# SERVICE BULLETIN

## FITTING OF A CARBURETOR SUPPORT FOR ROTAX® ENGINE TYPE 912 (SERIES) SB-912-010 UL

**Fitting of a carburetor support, ROTAX-series 912**

Retro-fitting of carburetor support

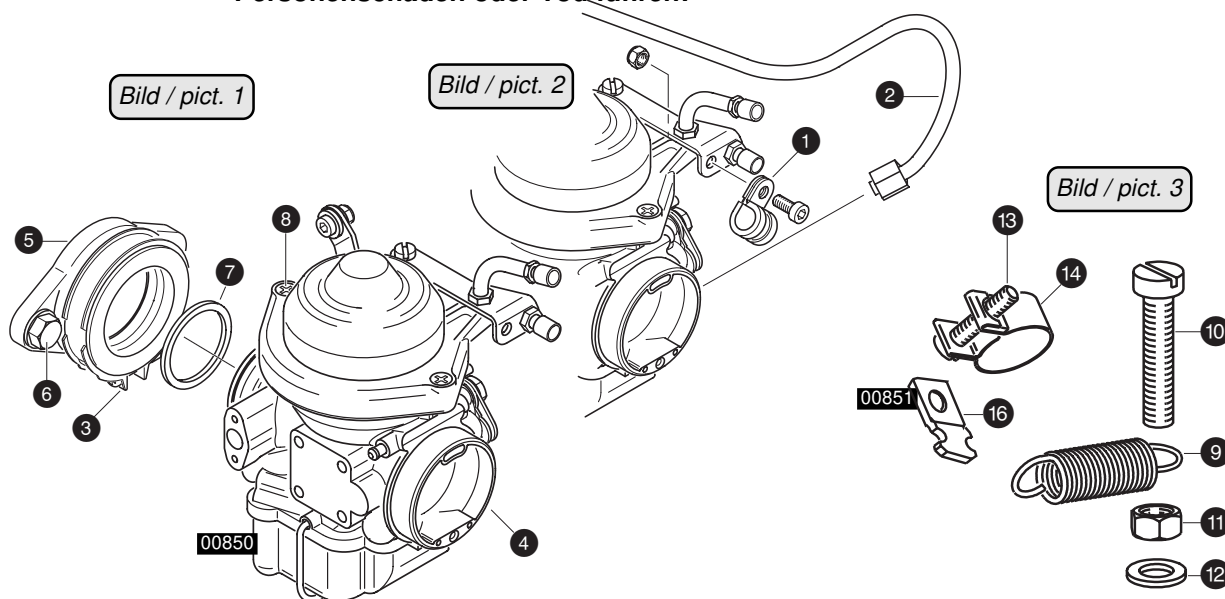
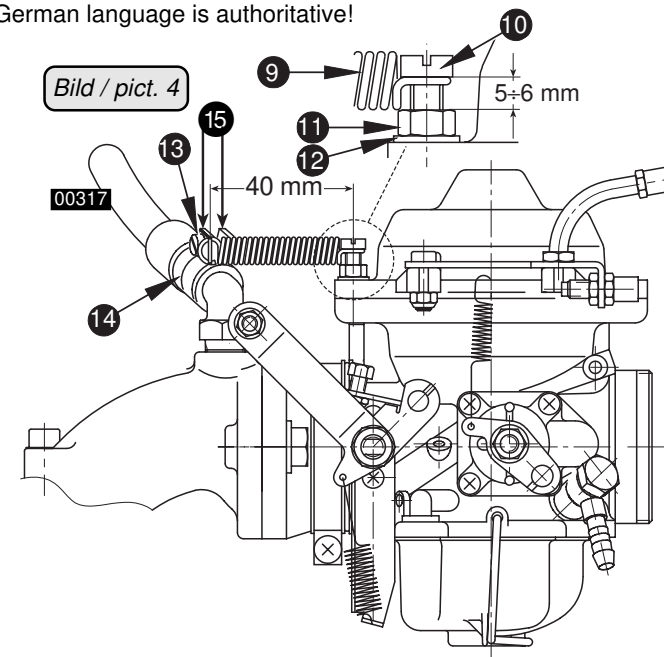
Increased vibrations, unfavourable engine suspension, too heavy air intake filter or intake silencer, erratic idling of engine and bad carburetor synchronization are the reason for the increased stress on the carburetor flange.

**◆ NOTE:** If the fuel line to the carburetor is a steel pipe, the pipe clamp ① along with the steel piping ② has to be detached (e.g. on Type 912 F).

Slacken hose clamp ③ and remove the carburetor ④. Check carburetor flange ⑤ for cracks. Consult Service Information 3 UL 95-D/E. If necessary renew carburetor flange.

**■ ATTENTION:** The two hex. hd. screws ⑥ are allowed to be tightened to 15 Nm (133 in.lb.) only.

Place the distance spacer ⑦ into carburetor flange ass'y. Put carburetor into the carburetor flange ass'y free of grease or oil, true up carburetor and attach with hose clamp ③.

■ **ATTENTION:** Install clamp with the screw on the underside and tighten screw only thus, to keep a clamp gap of 7 mm (.27").

Remove c'sunk screw ⑧ from chamber top. Place tension spring ⑨ on cheese hd. screw ⑩ and fit hex. nut ⑪. Add washer ⑫ and fit the cheese hd. screw on the carburetor to maintain a distance of 5 ÷ 6 mm (0,2 ÷ 0,24 in.) for mobility of the tension spring ⑨. With this position of the screw tighten the hex. nut ⑪.

Remove screw ⑬ of hose clamp ⑭ and position clamp with lugs ⑮ pointing upwards.

■ **ATTENTION:** To render the carburetor support effective, a distance of 40 mm (1 9/16") between cheese head screw ⑩ and bracket ⑯ has to be maintained.
